PR10.12 Addenda - Réponse à la demande d'engagements et d'informations complémentaires

3 juin 2024

OBJET : Addenda - Demande d'engagements et d'informations complémentaires pour le projet de réaménagement de la cellule 6 au centre de traitement de Stablex sur le territoire de la ville de Blainville par Stablex Canada Inc.

V/ dossier : 3211-21-014

- Bassin 9 - 02101778_000-0700-CV-D-0B
- Bassin 9 - coupe B-B - MEC13-026-36
- Bassin 9 - vue en plan - MEC13-026-35
- Localisation des équipements - MEC13-026-32

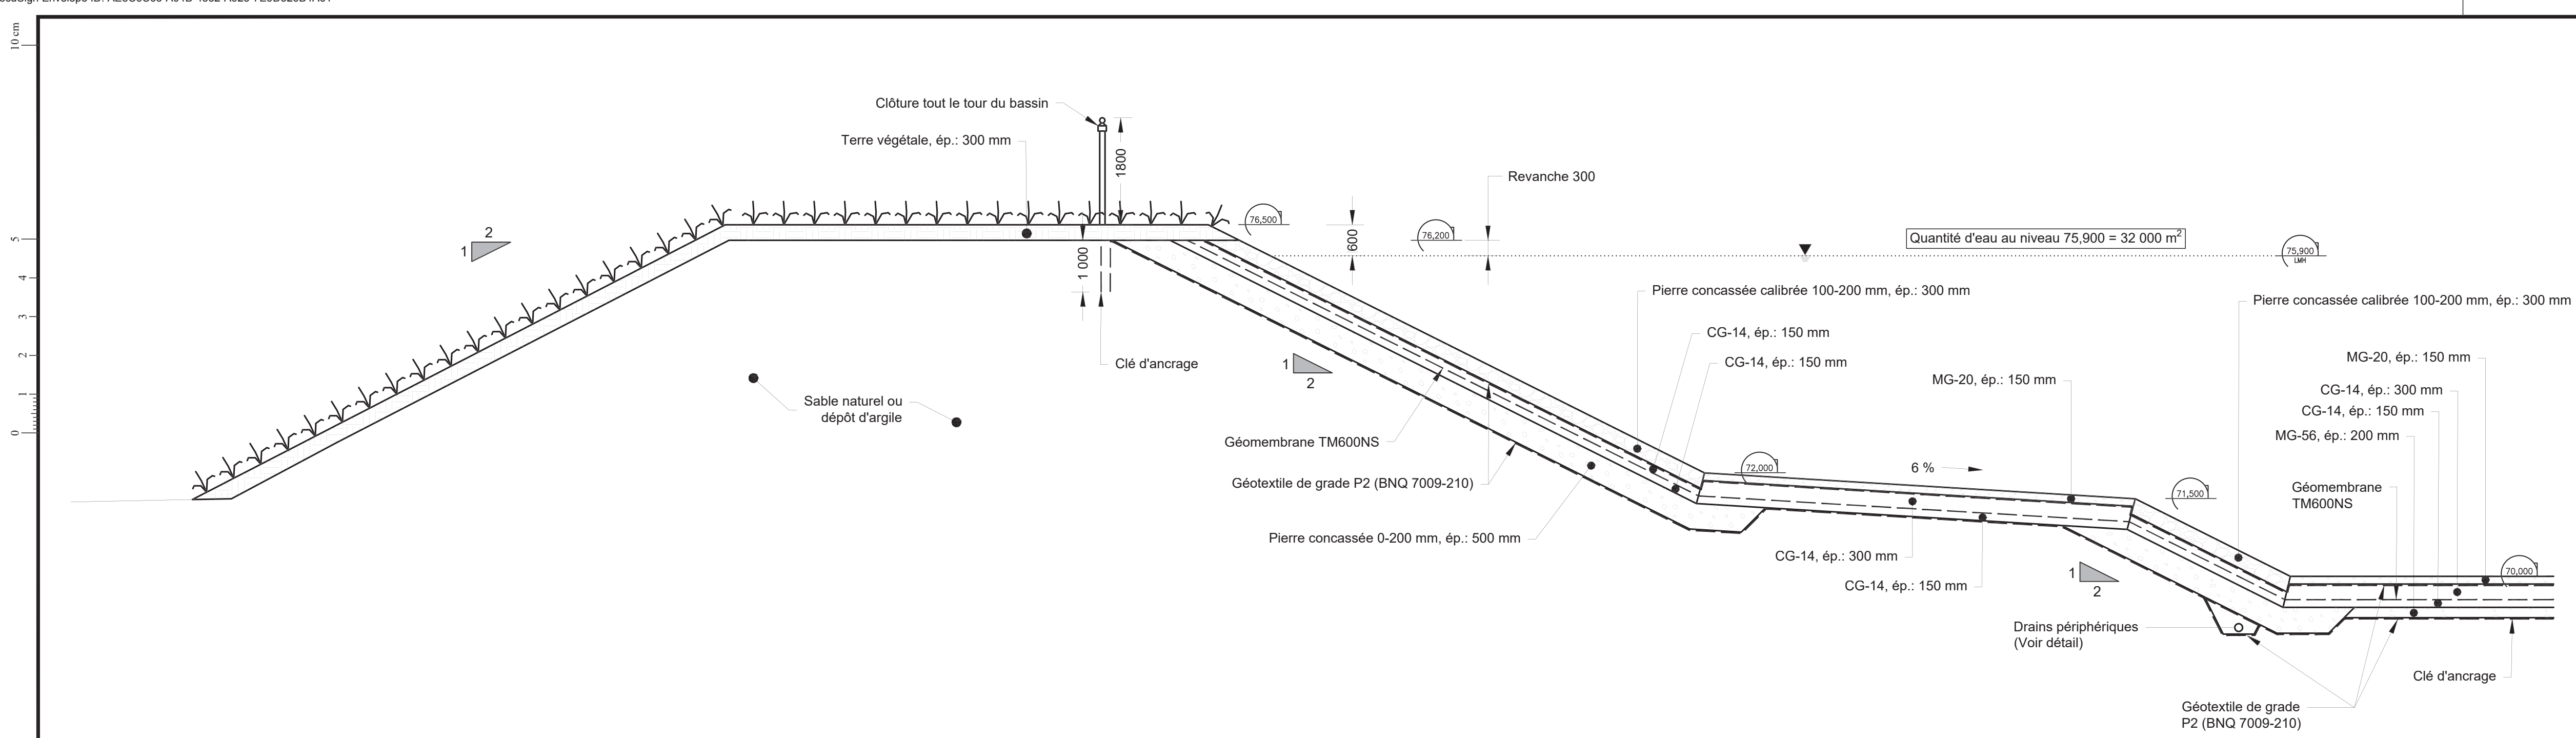
QC-47 L'initiateur doit s'engager à transmettre une étude géotechnique avec les plans et calculs d'ingénierie détaillés (conception, stabilité, tassement, soulèvement, etc.) réalisée par un professionnel qualifié pour l'aménagement du bassin 9 projeté. Plus spécifiquement et sans s'y limiter, l'initiateur doit prendre en compte les éléments mentionnés ci-bas.

Cette étude devra confirmer la faisabilité du concept proposé qui comprend des pentes périphériques de 2 :1 et 2,5 :1 ainsi que la possibilité d'aménager et d'exploiter (notamment lors de la vidange complète) ce bassin dont la base se situe sous le niveau des eaux souterraines. Le dimensionnement du système d'abaissement du niveau des eaux souterraines (drain périphérique sous l'imperméabilisation) devra également être détaillé et faire l'objet d'une validation par le professionnel qualifié, et devra tenir compte du contexte géologique et hydrogéologique de l'emplacement où sera localisé ce bassin, la localisation et le détail d'aménagement du bassin 9 servant à recueillir les eaux provenant du système de détection de fuites, notamment les plans et calculs d'ingénierie.

La conception du bassin 9 doit respecter l'article 11 du RESC (se référer au paragraphe 3.6.6.2 du *Guide de conception, d'implantation, de contrôle et de surveillance – lieux d'enfouissement de sols contaminés*).

L'étude géotechnique avec les plans et calculs d'ingénierie détaillés doit être transmise lors de la demande visant l'obtention de l'autorisation ministérielle en vertu de la LQE pour les travaux de construction du bassin 9.

SCI-47 Stablex joint à la présente une étude géotechnique pour la construction du bassin 9 à l'annexe 1 ci-après. Cette dernière sera toutefois modifiée afin de s'assurer de tenir compte de tous les commentaires de la question QC-47.

L'annexe 2 contient des plans et descriptif synthèse de la conception générale du bassin 9. Ces documents aussi seront modifiés afin de tenir compte des commentaires de la question QC-47, notamment en ce qui a trait au :

- différentes composantes d'étanchéité (incluant le détail du puisard de vidange), une coupe transversale et une coupe longitudinale, et les équipements qui sont prévus ;

Stablex s'engage à transmettre ces compléments d'information géotechnique avec les plans et les calculs d'ingénierie détaillés du bassin 9 réalisés par un professionnel qualifié dans le cadre des deux demandes d'autorisation visant l'obtention d'autorisations ministérielles, soit celle pour les travaux de construction du bassin 9 ainsi que celle pour la cellule 6.
